改善箇所説明図

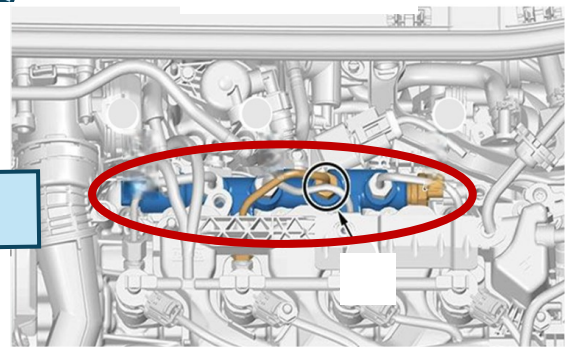
基準不適合部位

エンジンのコモンレールにおいて、燃料パイプ接続部を加工する機械の管理が不適切なため、シール性が不足しているものがある。そのため、そのまま使用を続けると、当該部位から燃料が漏れ、最悪の場合、火災に至るおそれがある。

対策部位

全車両、コモンレールの刻印と製造ラベルを点検し、該当する場合はコモンレールを良品に交換し、燃料パイプを新品に交換する。
